Modulo per la presentazione delle osservazioni per i piani/programmi/progetti sottoposti a procedimenti di valutazione ambientale di competenza statale

ID: Codice procedura (ID_VIP/ID_MATTM): 12691

“Progetto di un impianto eolico denominato “Pitigliano” ubicato nei comuni di Pitigliano (GR) e Sorano (GR) costituito da 20 (venti) aerogeneratori di potenza nominale 7,0 MW per un totale di 140,0 MW con relative opere connesse ed infrastrutture indispensabili”

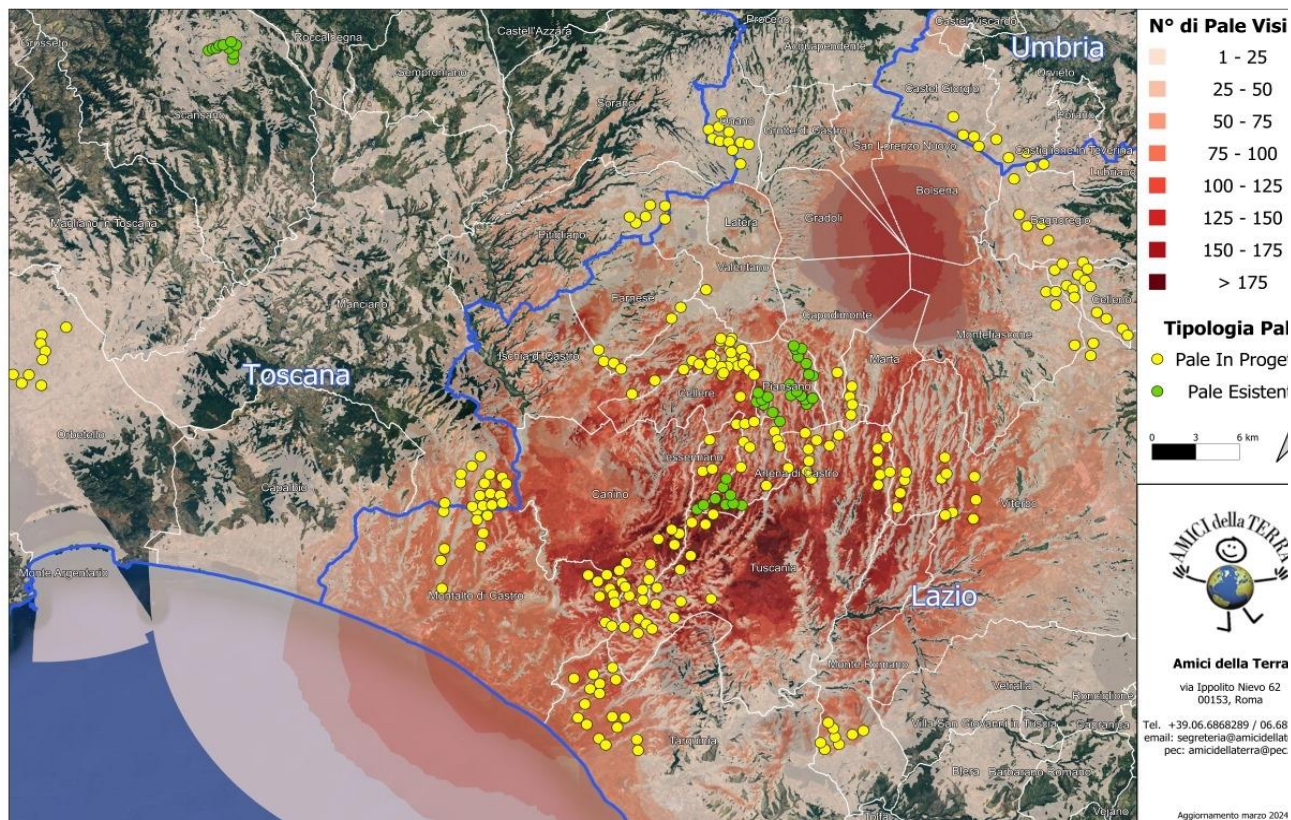
Beni Culturali “*Ambito paesaggistico, geologico e geomorfologico dell’orlo della caldera di Latera ...*” Non vengono nemmeno citati gli impianti eolici in progetto al MASE, il “Rempillo” (6 aerogeneratori) e un altro in verifica amministrativa di 14 aerogeneratori e 72, 6 MW. Ad oggi nei territori di Pitigliano, Sorano e in quello limitrofo potenzialmente potrebbero essere insediati 40 aerogeneratori alti 200 metri e larghi 170. Ma la proponente non cita neanche altri impianti che creerebbero il cumulo e quindi maggiore impatto. Infatti, sul territorio della “Città del Tufo” (Sorano e Pitigliano) impatterebbero anche l’impianto eolico “Montarzo” di Onano con 13 aerogeneratori con le dimensioni ricordate, l’altro eolico industriale nel territorio di Valentano con sette aerogeneratori (stesse dimensioni), gli impianti di Farnese con un minieolico di 3 Torri alte 60 metri già installate in località Poggio del Crognolo e l’impianto eolico industriale “Vallerosa” (7 aerogeneratori alti 200 metri e larghi 158 metri) in procedura VIA presso la Regione Lazio. Inoltre, altri impianti del minieolico già presenti a Valentano, Cellere e Piansano e due progetti eolici industriali con le stesse dimensioni (200 m x 170 m) nel Comune di Ischia di Castro. La valutazione del cumulo non prende neanche in considerazione gli impianti industriali di fotovoltaico e agrivoltaico in progetto a Farnese, Valentano, Ischia di Castro, Cellere. L’impianto geotermico in procedura Via al MASE, progettato nella Caldera di Latera. Quindi è stata effettuata una valutazione del potenziale impatto cumulativo non veritiera a dispetto di quanto affermato dalla proponente che sostiene di aver preso in considerazione uno spazio di 10 km intorno al suo impianto per gli impatti che si creerebbero.

Alla luce di quanto descritto, possiamo concludere che la previsione *"Se a scala europea o nazionale la produzione di energia da fonti rinnovabili è spesso considerata*

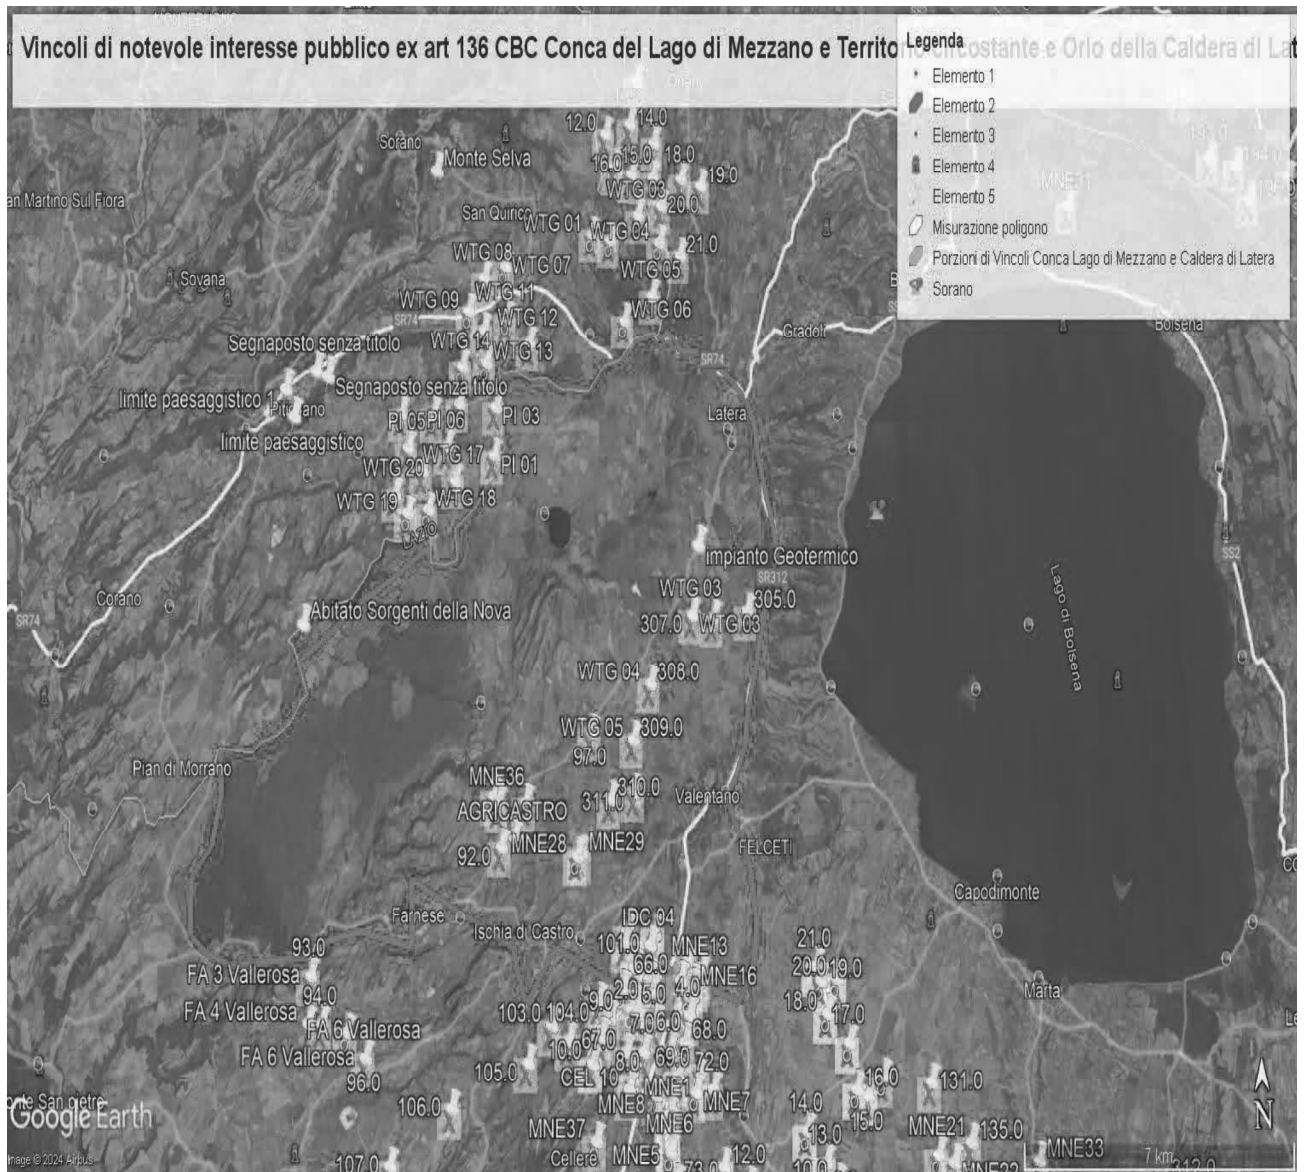
Al contrario si evidenzia che l'impianto eolico industriale citato non solo ricadrebbe con tutti e 20 gli aerogeneratori all'interno delle fasce di rispetto di 3 km di due vincoli paesaggistici di notevole interesse pubblico esistenti nella Regione Lazio e con una parte di essi nel vincolo paesaggistico del Centro abitato di Sorano (GR) quindi in aree non idonee all'installazione di impianti di energia rinnovabile. Addirittura, alcuni aerogeneratori sarebbero ubicati a poche centinaia di metri dai perimetri dei due vincoli paesaggistici laziali ex art 136 del CBC.

Come è illustrato nell'immagine si ribadisce che l'impianto industriale "Pitigliano" ricade completamente all'interno delle fasce di rispetto dei due vincoli di notevole

interesse pubblico e lambisce quelle di un terzo vincolo e quindi come affermato dal Consiglio di Stato nelle sentenze citate, l'impianto è insediato in area non idonea ai sensi dell'art. 20 comma 8 lettera c quater del D.Lgs. n. 199/2021 e ss.mm.ii al contrario di quanto sostiene la proponente.

IMMAGINE n. 2 Impianto eolico industriale “Pitigliano” e distanze aerogeneratori dai Vincoli della Conca del Lago di Mezzano...

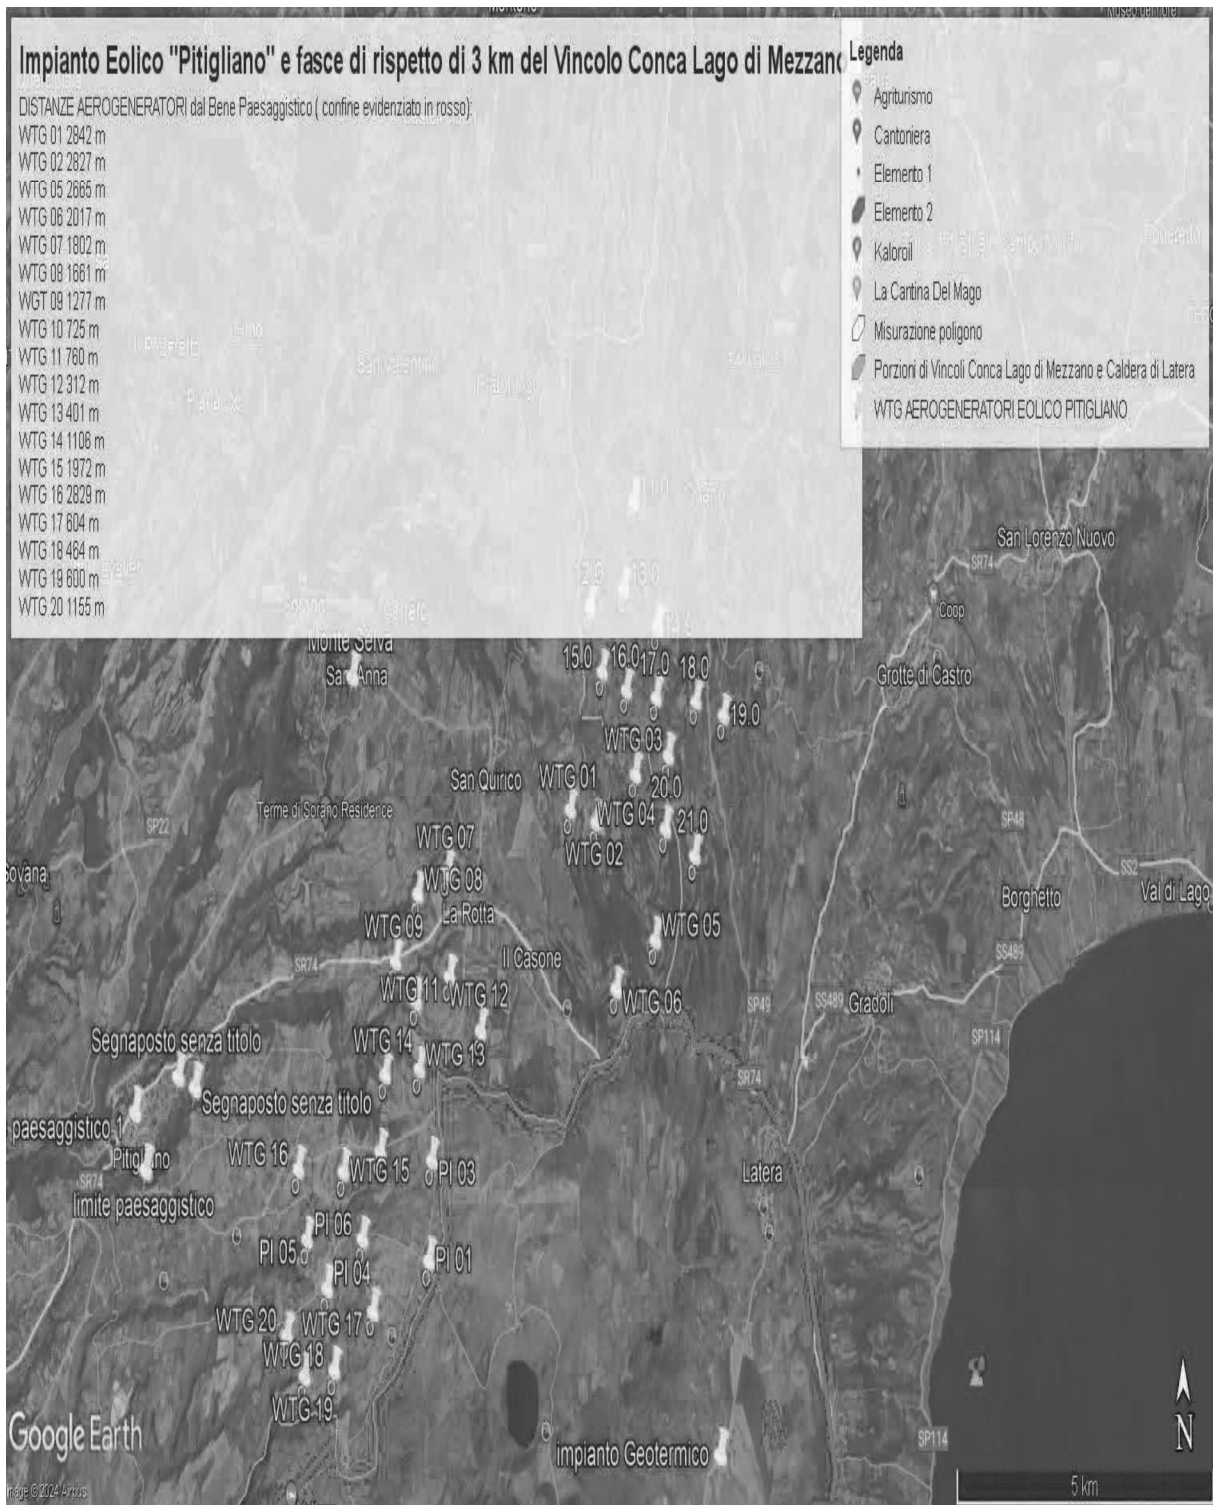
IMMAGINE n. 3 Impianto eolico industriale "Pitigliano" e distanze aerogeneratori dai Vincolo "Orlo della Caldera di Latera.

IMMAGINE n. 4 Si evidenzia che i tre aerogeneratori WTG 07, WTG 08 e WTG 09 impattano con il vincolo paesaggistico di notevole interesse pubblico del Centro Storico di Sorano. Il WTG 07 si troverebbe a 2828 m, WTG 08 2504 e WTG 09 2990. Il cavidotto dell'impianto invece impatta in buona parte del Vincolo paesaggistico ex art. 136 del CBC del Centro Storico di Pitigliano.

IMMAGINE n 5. Mappa eolici elaborata dall'Associazione Amici della Terra. La mappa evidenzia il cumulo degli impianti tra Lazio e Toscana.

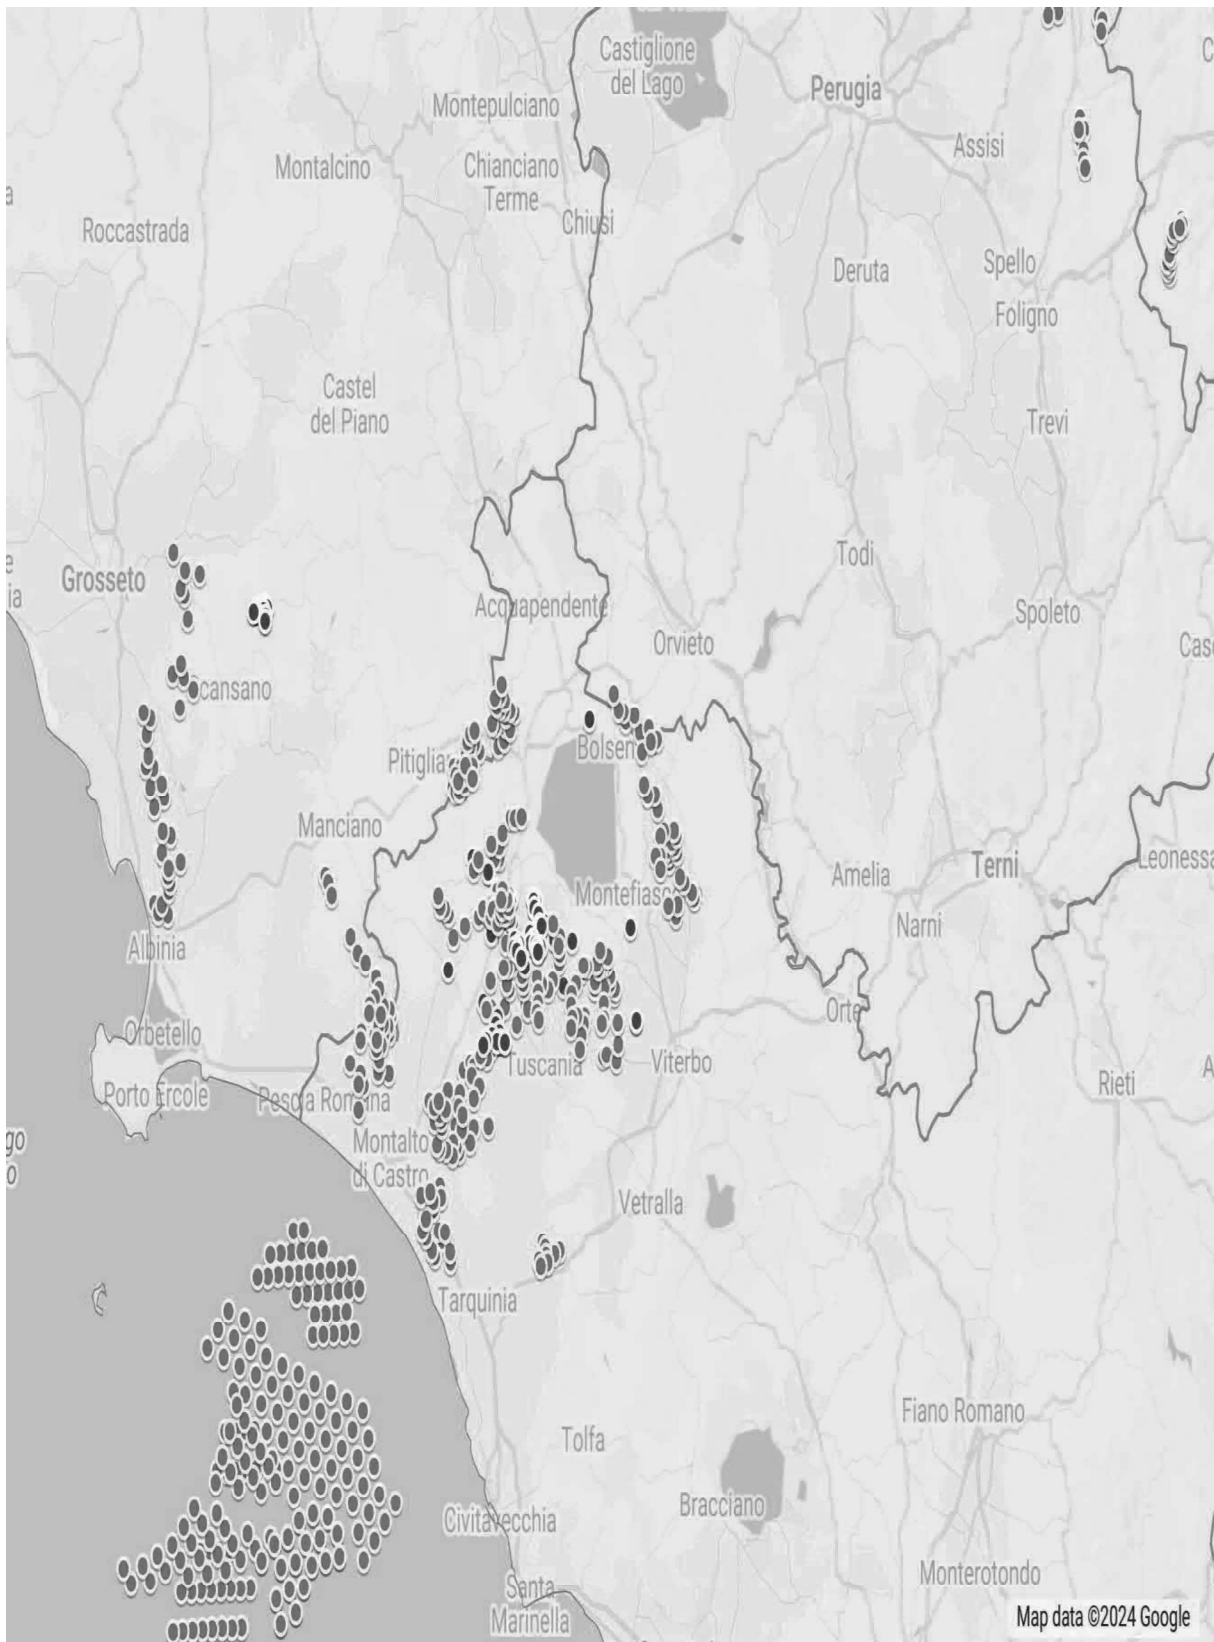
Riguardo al cumulo degli impianti FER, le mappe prodotte dalla proponente riguardano, come già evidenziato, soltanto una parte molto piccola degli impianti FER dell'area intermedia e vasta e in particolare di quelli eolici che contribuiscono a creare un notevole cumulo e la saturazione del territorio tosco laziale. Riguardo al cumulo dei soli impianti eolici si riporta la mappa dell'intervisibilità degli impianti eolici elaborata dall'Associazione nazionale “Amici della Terra”.

Se agli impianti eolici rappresentati qui sopra che non comprendono sia l'impianto eolico Pitigliano e le altre 14 pale del progetto eolico in verifica amministrativa sempre nel territorio di Pitigliano si aggiungono i migliaia di ettari (7000 fin'ora) di territorio occupato dagli impianti fotovoltaici e agrivoltaici e dalle altre tipologie appare chiaro il numero spropositato degli impianti FER nella bassa toscana e nella Tuscia.
